**PRÉFET  
DES DEUX-SÈVRES**

## **Rapport de l'inspection des installations classées**

Visite d'inspection du 19 Juin 2025

<b>Exploitant :</b>	<b>FERME EOLIENNE DU PÂTIS AUX CHEVAUX</b>
<b>Installation implanée :</b>	à Airvault (79600) et à Glénay (79330)
<b>Siège social :</b>	1 rue des arquebusiers, 67 000 Strasbourg

### Point 4 - Période Nuit – Secteur centré Nord-Est (30-90°)

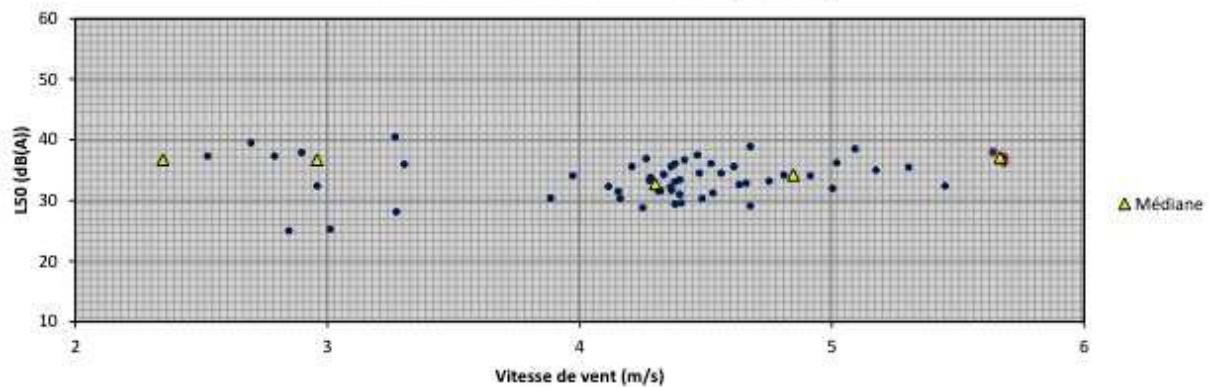
Ce contrôle montre la conformité de l'impact sonore nocturne de l'ICPE, selon la méthode du projet de norme PR-S 31-114 (redevendue la méthode réglementaire, après le jugement du Conseil d'État du 08/03/2024) :

- à la Maucarière, par vent NE de 4 m/s :

### Point 1 - Période Nuit – Secteur centré Nord-Est (30-90°)

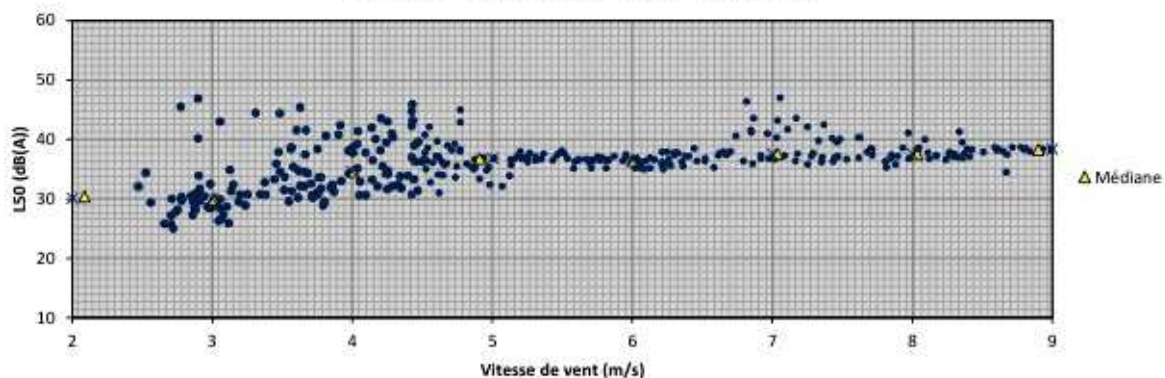
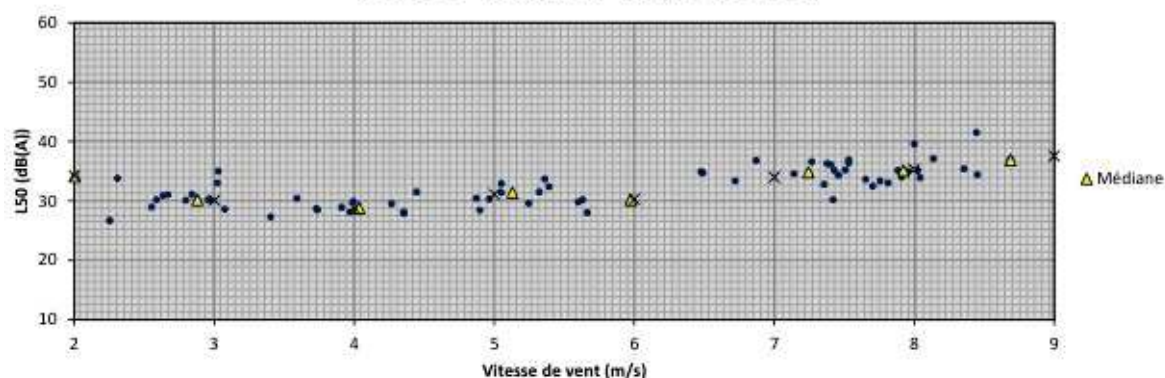
- à Biard, par vent NE de 7 m/s :

### Puissance électrique Eolienne E04 - Nuit - Secteur SO

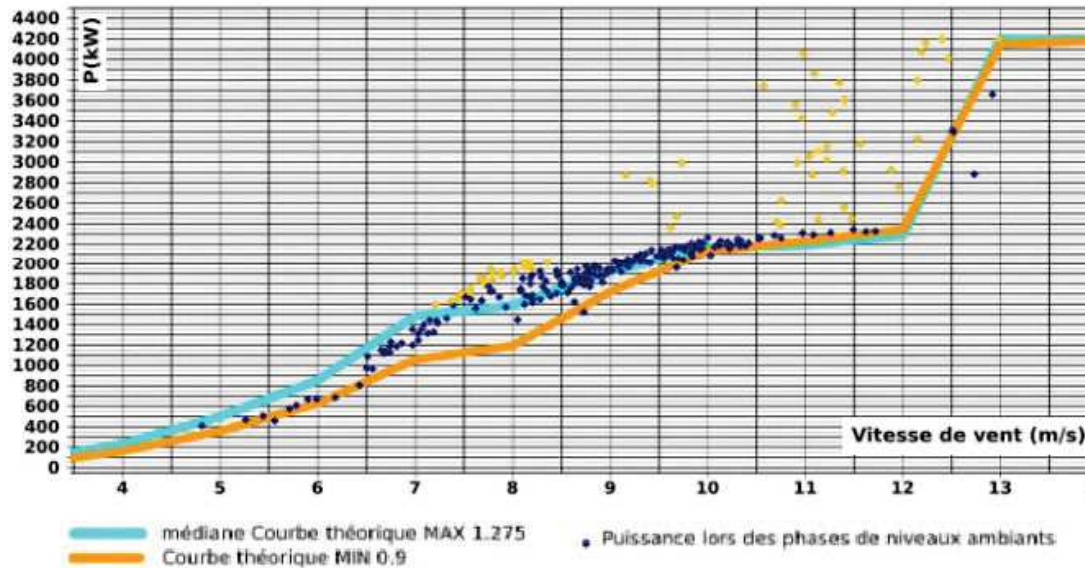
Nota 3 : GAMBA y exploite ses mesures acoustiques en écartant une partie d'entre elles : celles correspondant à des points en surpuissance apparente (cf pages 10 et 11 du rapport GAMBA, reprises à l'Annexe 7 du rapport DREAL du 08/10/2024). La DREAL n'a pas validé cette méthode.

**Proposition de suites :** Demande d'action corrective (reprise des mesures par un acousticien tiers)

#### Vitesse de vent 5 m/s

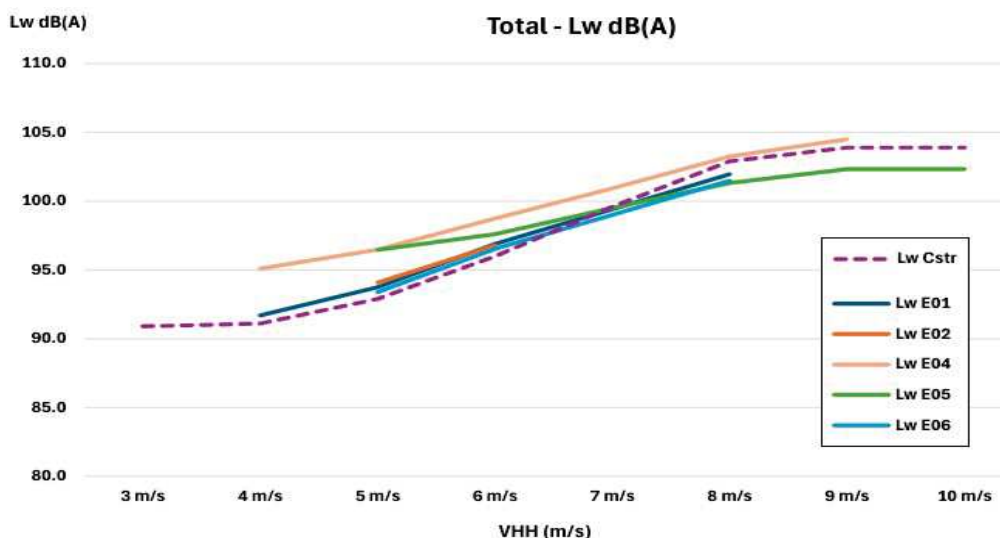
8000 et 10000 Hz. A titre d'illustration, voici la comparaison, pour l'éolienne E1 exposée à des vents de 5 m/s (où un repérage de dépassements est opéré par nos soins, en rouge) :

Il apparaît que la demande de comparaison de l'arrêté du 13/11/2024 n'était pas nécessaire car le rapport GAMBA communiqué par l'exploitant le 20/09/2024 délivre cette information.
